**ASSE VIARIO MARCHE-UMBRIA  
E QUADRILATERO DI PENETRAZIONE INTERNA  
MAXI LOTTO 2**

**PROGETTO ESECUTIVO DI DETTAGLIO**

<b>CONTRAENTE GENERALE:</b>  <b>DIRPA S.c.a r.l.</b> Direttrice Perugia Ancona e Pedemontana delle Marche		<b>Il responsabile del contraente generale:</b> Ing. Paolo Casalini	
<b>PROGETTAZIONE:</b>  SICS Ingegneria srl - Società Unipersonale		 EN ISO 9001 Reg.-Nr. 73 100 2005	
Ing. Tommaso Di Bari (Responsabile del Progetto)		I responsabili del progetto:  <b>ORDINE DEGLI INGEGNERI della Provincia di TARANTO</b> Dot. Ing. <b>DI BARI Tommaso</b> N. 1083	
Ing. Claudio Lamberti (Responsabile Ambientale)			
IL RESPONSABILE DEL PROCEDIMENTO  Ing. Andrea Saralvo	IL COORDINATORE DELLA SICUREZZA IN FASE DI ESECUZIONE  Geom. Donato De Paola	IL DIRETTORE DEI LAVORI  Ing. Fulvio Giovannini	
<b>I.I.B ALBACINA - SERRA SAN QUIRICO</b>  <b>INQUADRAMENTO DELL'INTERVENTO - VIADOTTO GATTUCCIO</b>  <b>SINTESI DELLA RELAZIONE DESCRITTIVA DELLE VARIANTI</b>			<b>SCALA:</b>  <b>DATA:</b> Gennaio 2013

Codice elaborato:	Opera	Tratto	Settore	CEE	WBS	Id. doc.	N. prog.	Rev.
	L0703	11B	E	20	MA0005	REL	02	A
Nome File:

COROGRAFIA DI PROGETTO - SCALA 1:5.000

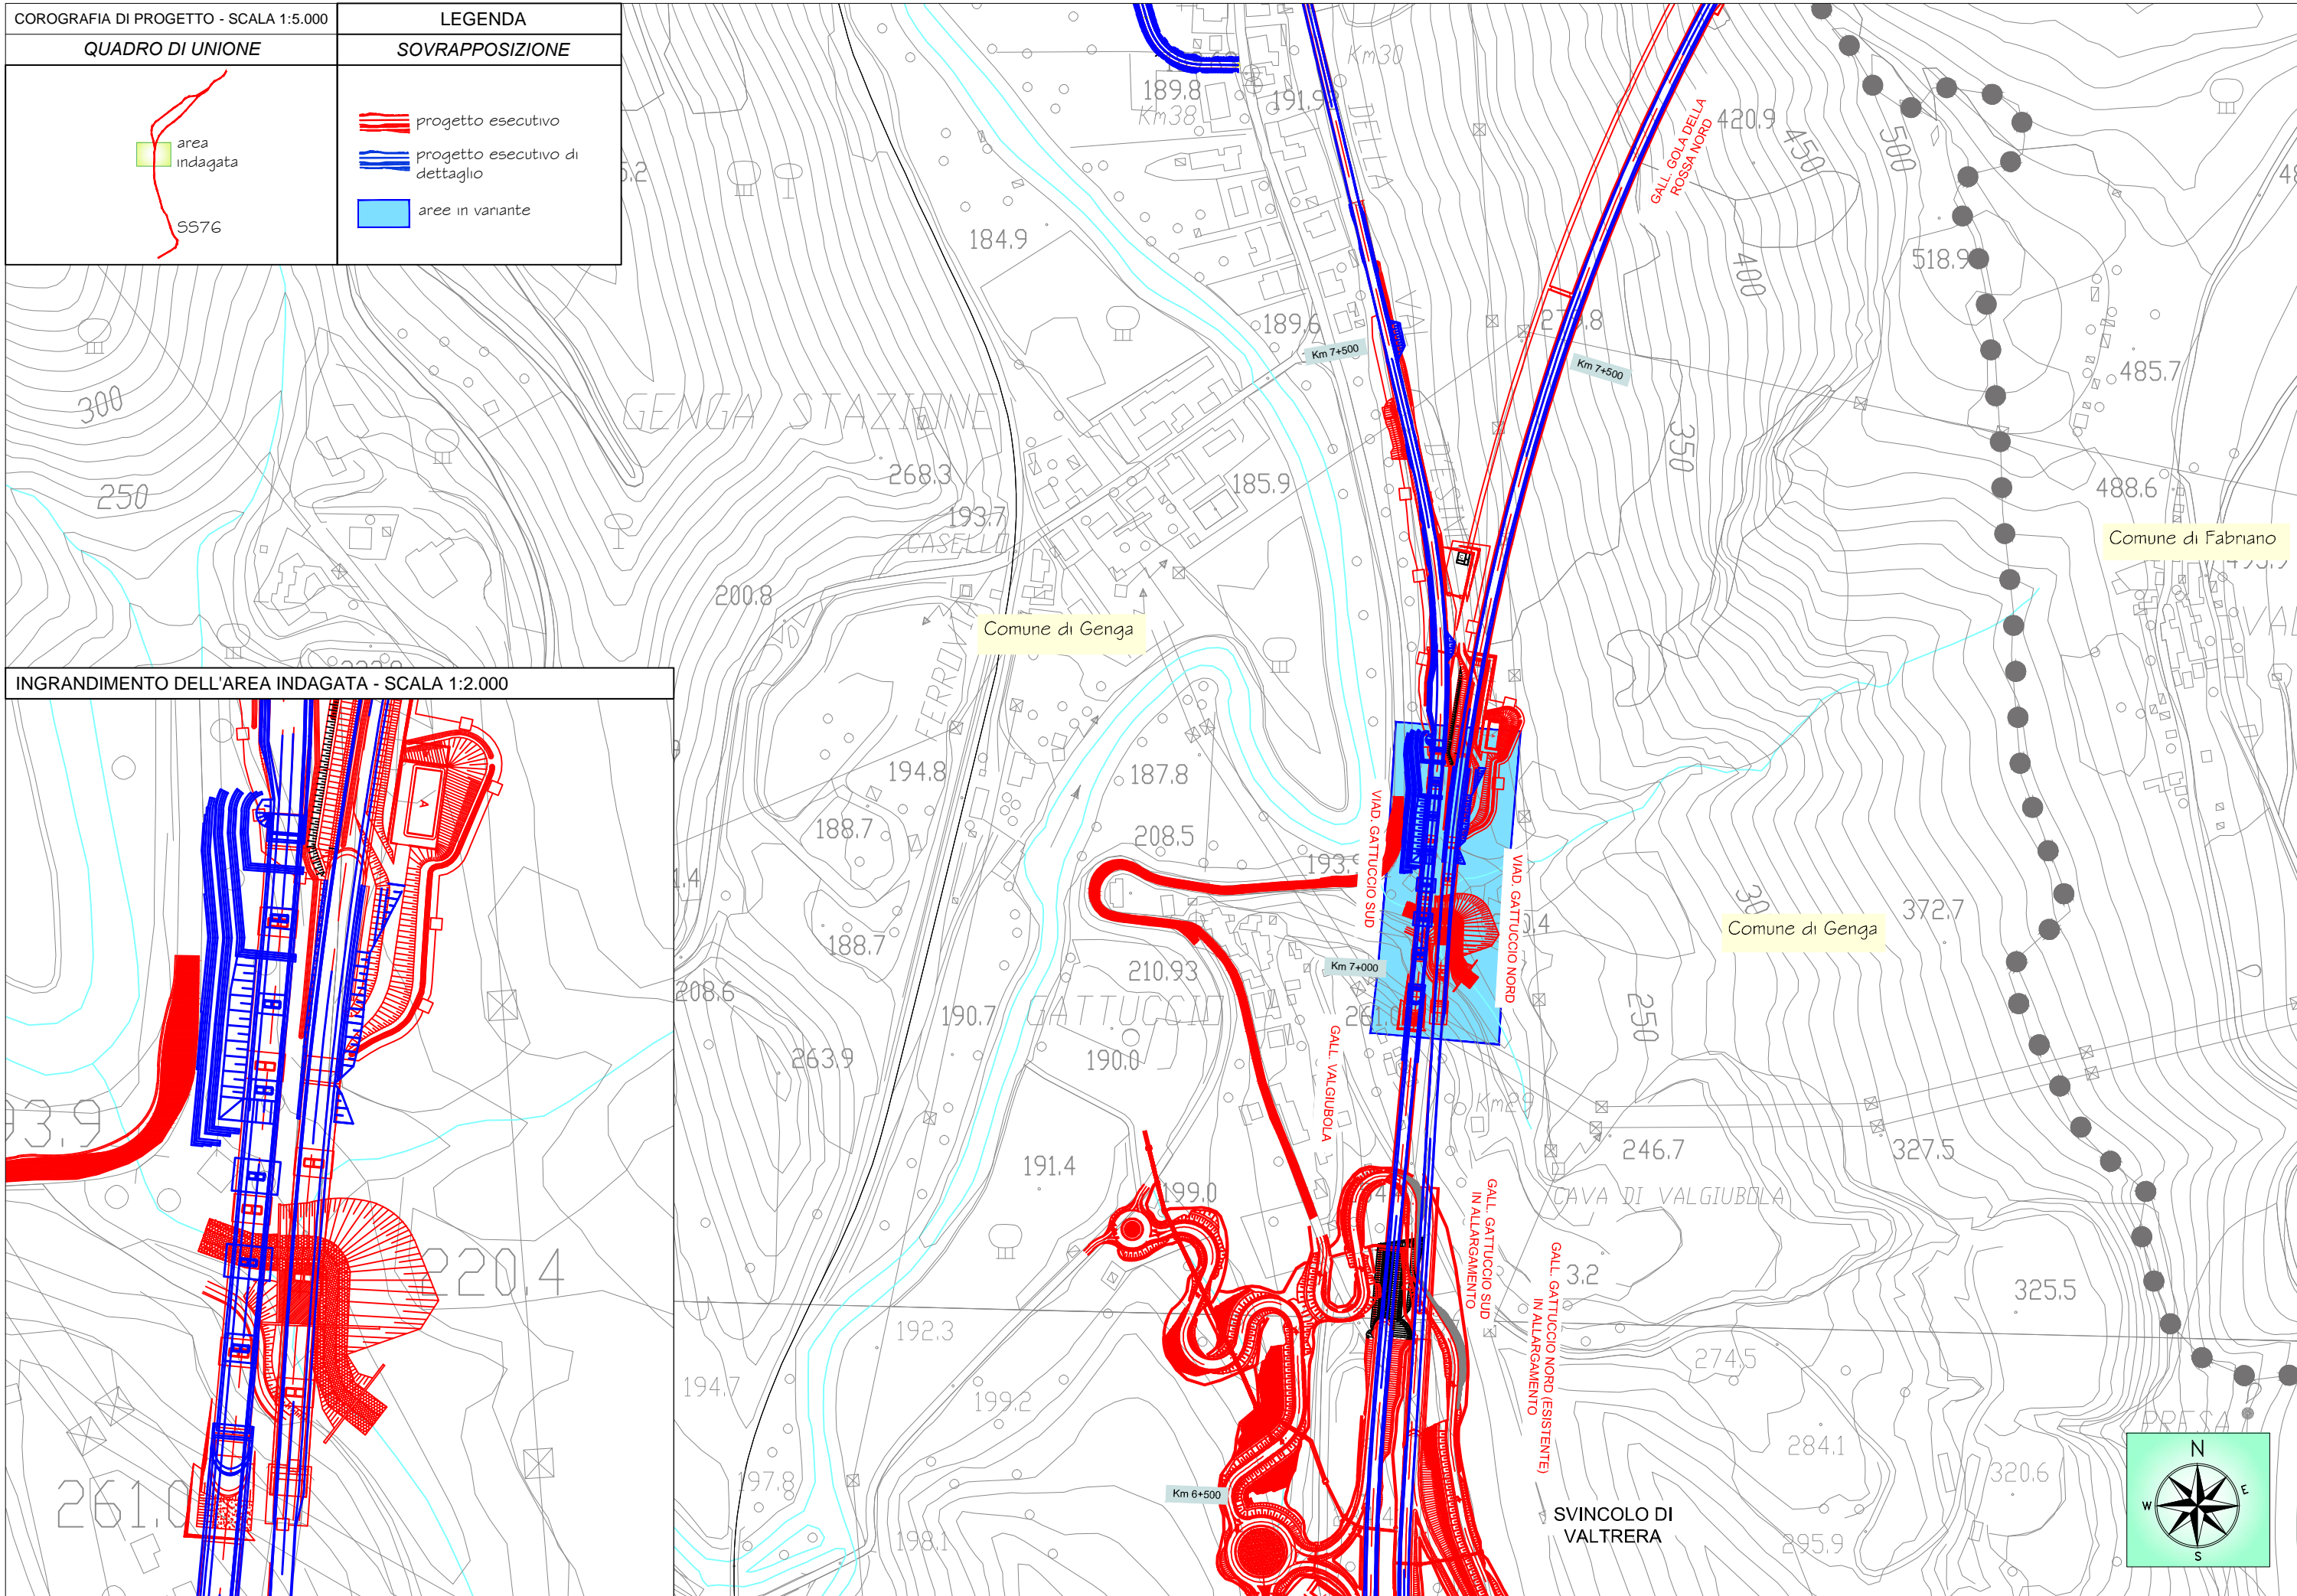
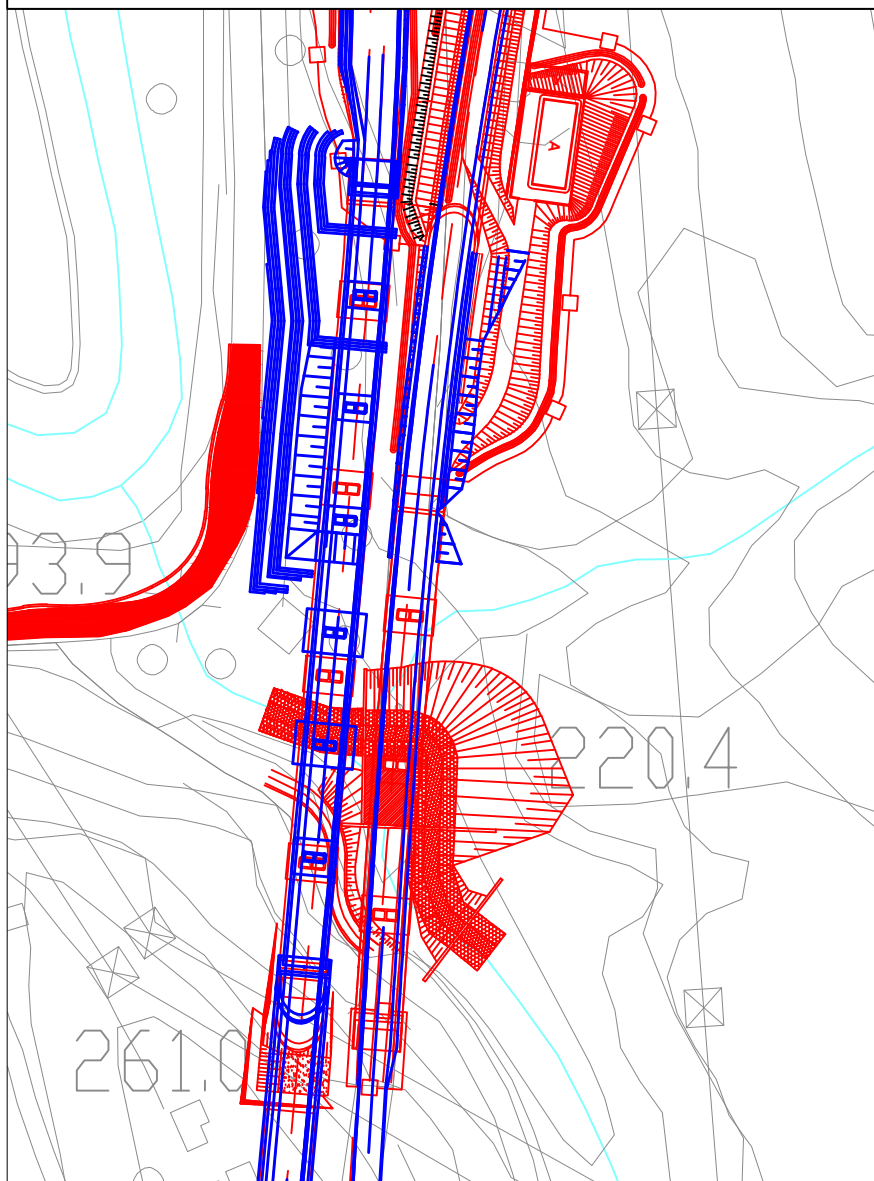
Il progetto esecutivo di dettaglio prevede la realizzazione di un viadotto interamente in C.A.P, di 7 campate anziché 5.

Saranno utilizzate travi in cemento armato prefabbricate a "V" aventi lunghezza pari a 30 metri.

Sarà inoltre ottimizzata la geometria delle spalle, e le opere provvisorie necessarie alla realizzazione delle pile a ridosso dell'attuale SS 76, in particolare quelle in corrispondenza delle pile 3s e 4s saranno sostituite da terre armate meno impattanti.

Viadotto Gattuccio - Fotosimulazione 2: Progetto Esecutivo in Variante

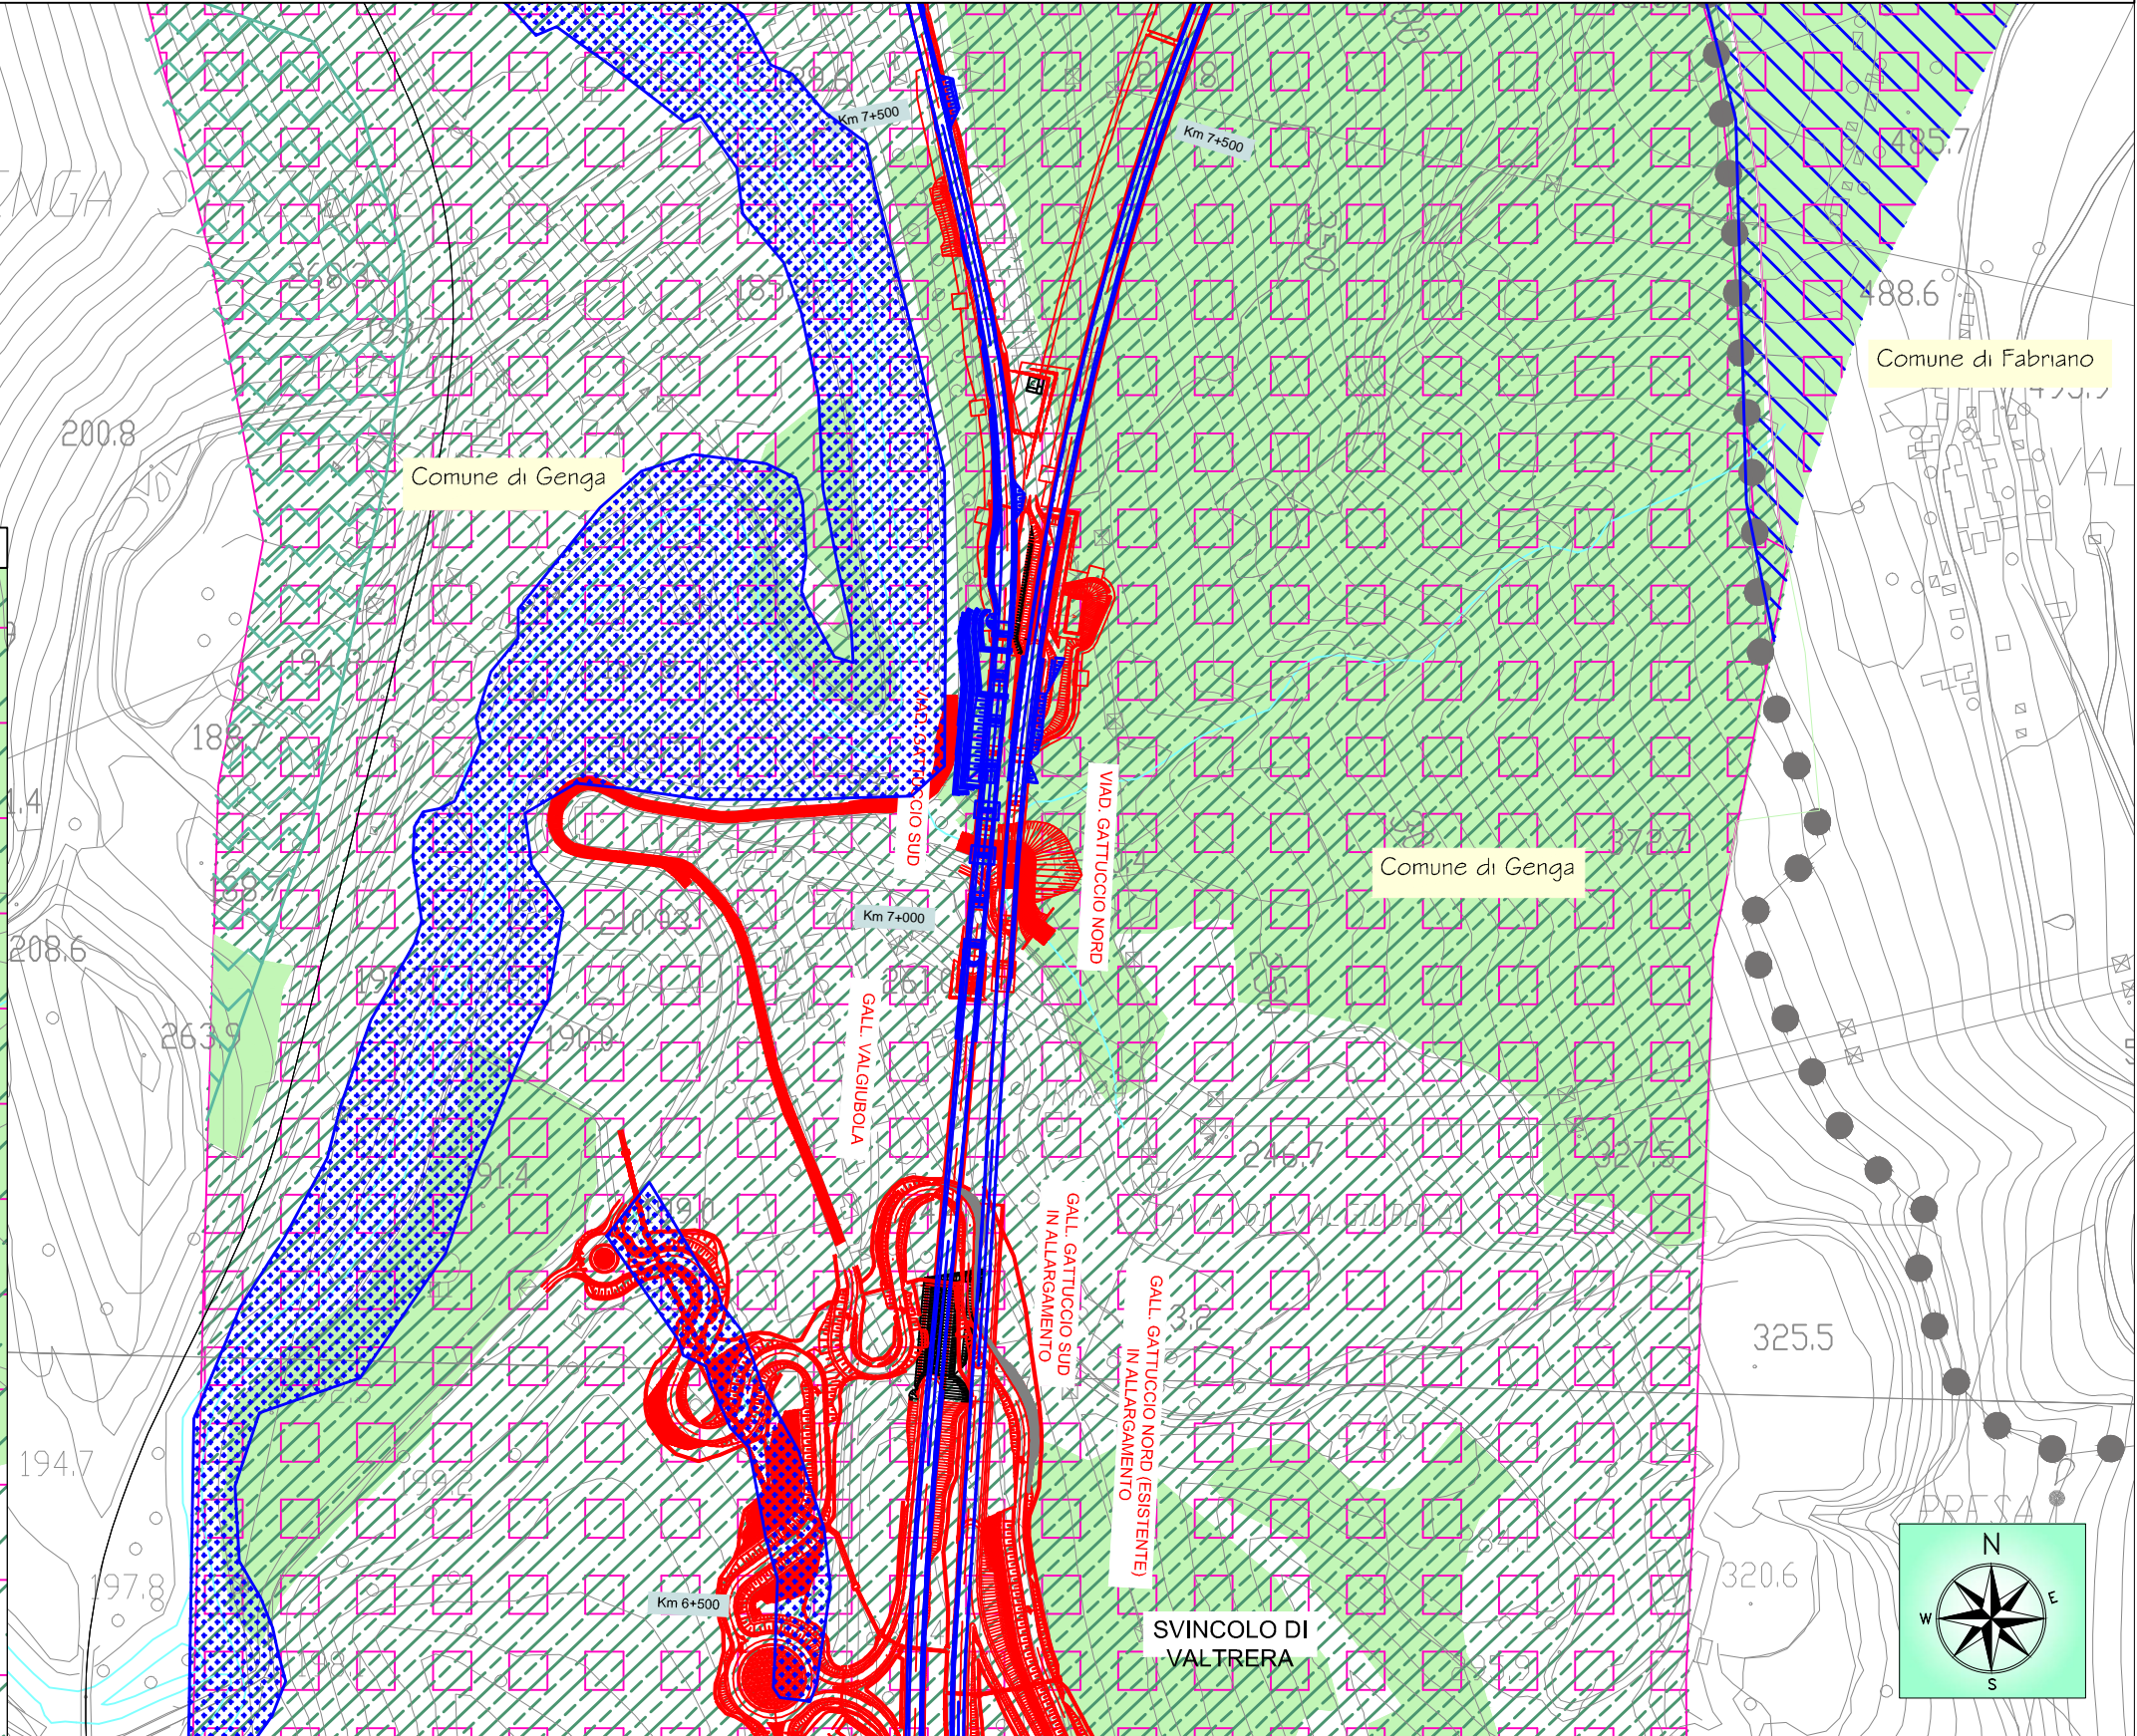
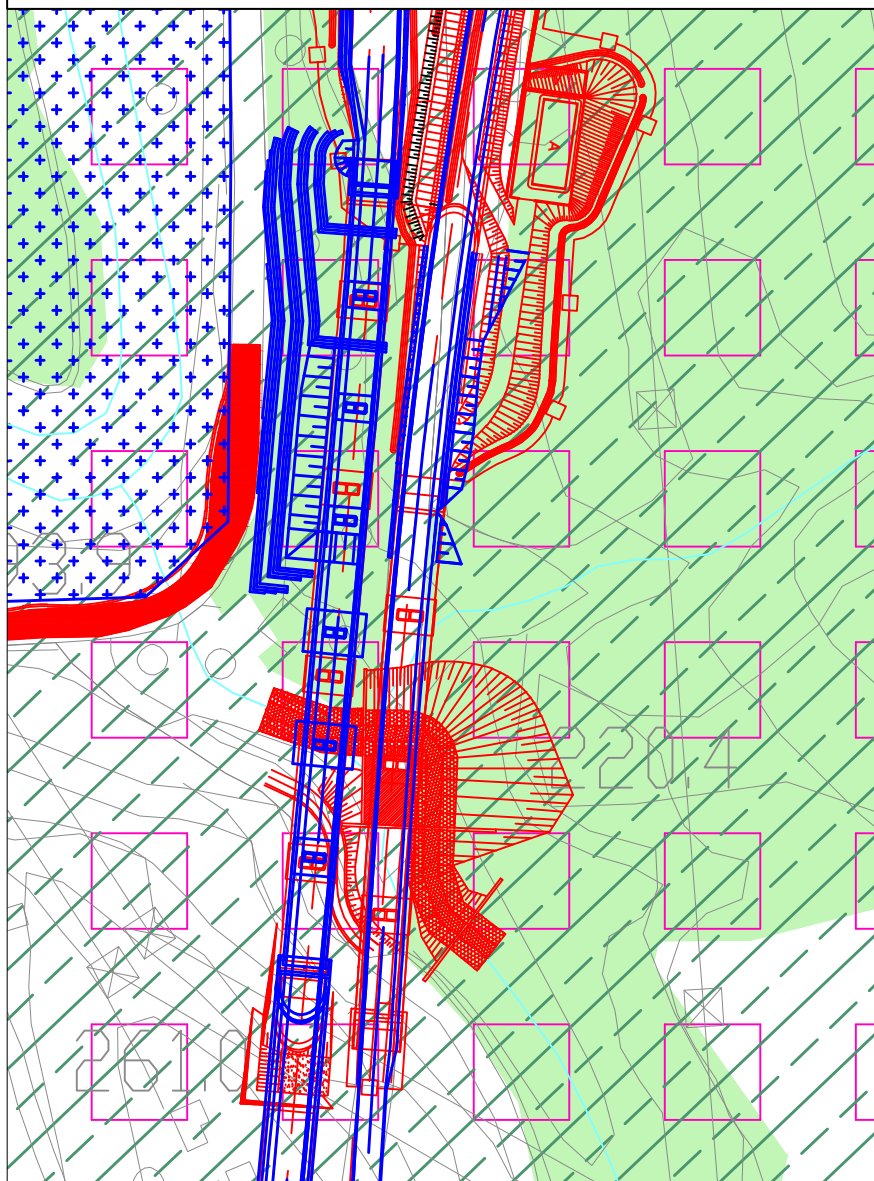
Inoltre, come si evince dalla foto simulazione prodotta, l'aumento delle campate da 5 a 7, non crea impatti rilevanti sul paesaggio circostante, e non richiede pertanto l'adozione di misure di mitigazione aggiuntive.
